Beantwoording verzoek om aanvullingen

zaaknummer **Z-115434**

project Omgevingsvergunning OLO-2108001
betreft Beantwoording verzoek om aanvullingen
versie
contactpersoon (10)(2e)
e-mail/telefoon (10)(2e) 346 78 20

Op 22 december 2015 is door DGMR namens Microsoft Netherlands B.V. een aanvraag omgevingsvergunning milieu ingediend voor het oprichten van een data center met kenmerk AMS05-AMS08. Op 29 februari 2016 ontvingen wij een verzoek om aanvullingen. Hieronder staan de uit het schrijven, met kenmerk RUD16.85365, genoemde aspecten benoemd. Puntsgewijs beantwoorden wij uw vragen en/of verwijzen wij naar een bijlagen. Elke bijlage is genummerd overeenkomstig met de onderstaande nummering.

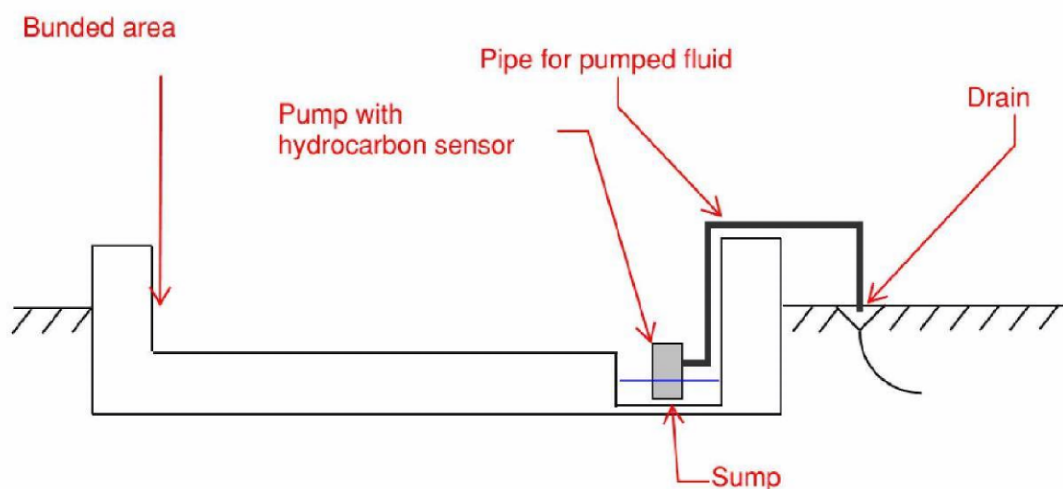
Hier moet een nadere omschrijving voor worden aangeleverd. Met name over de dubbelwandige diesel in een lekbak, informatie olie afscheider, vul-procedure etc.

Zoals beschreven in bijlage 1 bij de aanvraag is voor alle situaties het ontwerpuitgangspunt:

- Generator en dieseltank in en gesloten container
De eerste bescherming voor verontreiniging van het hemelwater zit al in het ontwerp van het systeem. Elke noodstroomgenerator beschikt over een eigen dieselvoorziening waarop de generator staat. Dit geheel staat in een volledig gesloten container.

- Dieseltank is uitgevoerd als een dubbelwandige tank met lekdetectie. De dieseltank is dubbelwandig uitgevoerd en voorzien van een lekdetectie die is doorgeschakeld naar de meldkamer van de beveiliging op de campus.
- Dit geheel staat op een betonnen vloer met een gesloten opstaande rand. Zoals alles binnen de inrichting is ook dit backup systeem voorzien van een backup systeem in de vorm van een betonnen vloer met een opstaande rand. Dit zien we als een secundair beschermingssysteem. Het gehele gebied is zodanig uitgevoerd dat 110% van het volume van één dieseltank kan opvangen. Een schematische weergave hier van:

Hemelwater dat op deze locaties valt wordt verzameld op het laagst gelegen punt. Een sensor meet vervolgens de waterkwaliteit. Als deze schoon is dan wordt het water verpompt naar de hemelwaterafvoer binnen de inrichting. Als de waterkwaliteit niet voldoet dan schakelt het systeem uit en gaat er een alarm naar de meldkamer. Op dat moment treedt een tweede procedure in werking.
